<b>ASUNTO:</b>	<b>Alegaciones al Proyecto “Parque Eólico Benavieja y su Infraestructura de Evacuación”</b>
<b>SOLICITANTE:</b>	<b>Área de Industria y Energía de la Delegación del Gobierno en Cantabria</b>

Referencia; AD/JLS IGE2-2024

Alegaciones a la documentación en fase de Anteproyecto Parque Eólico Benavieja y su Infraestructura de Evacuación, de 86,8 MW de potencia instalada.

## ANTEPROYECTO.

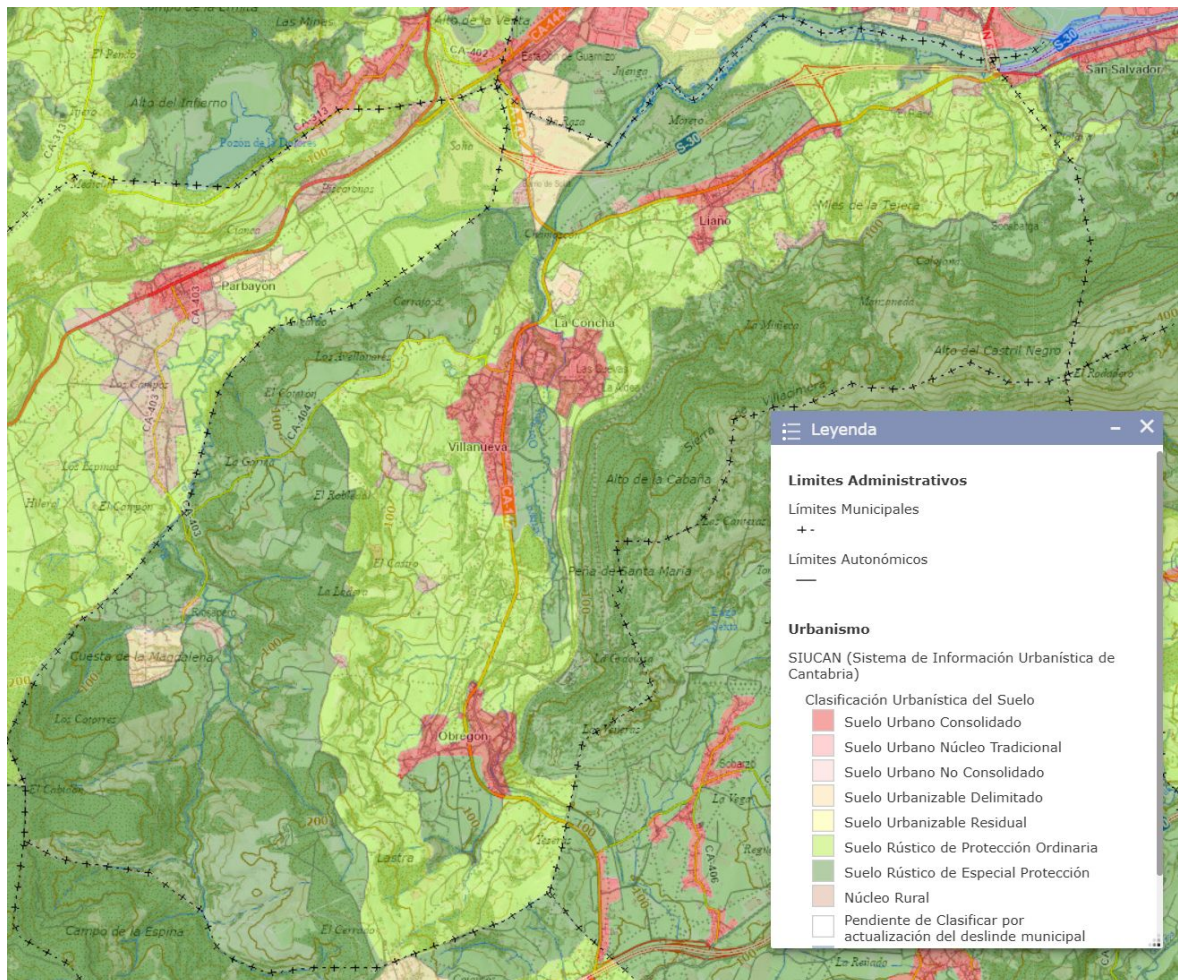
Se estima que la infraestructura correspondiente al Tramo 3 (AÉREO) resta calidad al paisaje, y como tal a la protección del medio ambiente. Con el fin de adaptarse a las peculiaridades que resultan del modelo territorial refiriéndose a la vertiente visual de percepción del paisaje y para ayudar a preservar los valores ambientales y turísticos del municipio se estima que el Tramo 3 (Aéreo) debe ser soterrado.

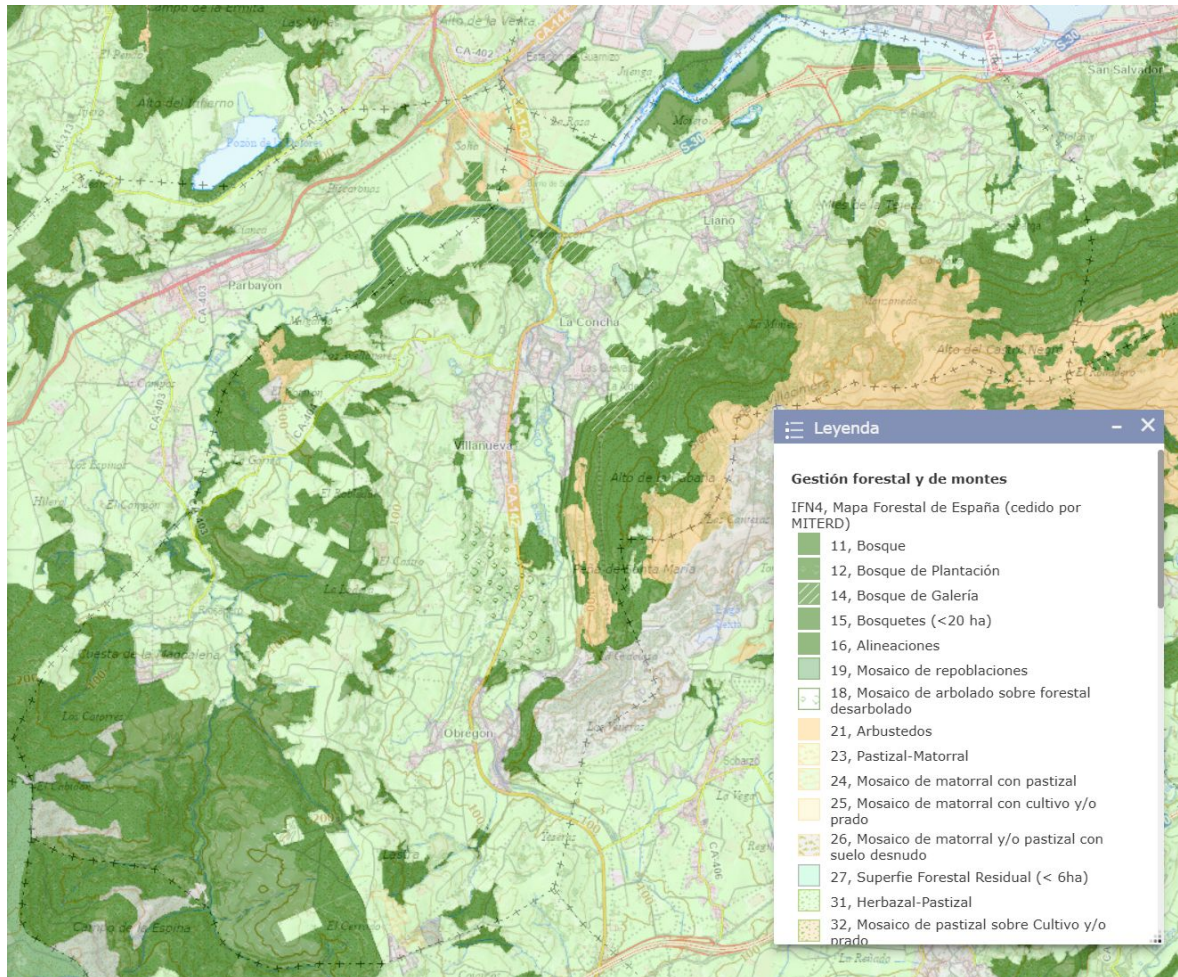
El Tramo 5 (AÉREO), dado que la Ría de Solía se encuentra reflejada en el Inventario de Humedales de Cantabria y con los datos de calidad de masas de agua Directiva Marco del Agua (sólo aguas costeras y de transición). Y en la zona en la que la línea de evacuación que cruza la Ría de Solía, se están ejecutando las obras correspondientes al Nuevo tramo de carretera CA-144A de conexión entre las autovías S-10 y S-30. Tramo: Polígono de Morero-Enlace de Liaño. Por lo cual deberá estudiarse otra ubicación de paso sobre la Ría de Solía, con carácter excepcional y adecuadamente justificado en la inexistencia de otra solución técnica o económicamente viable.
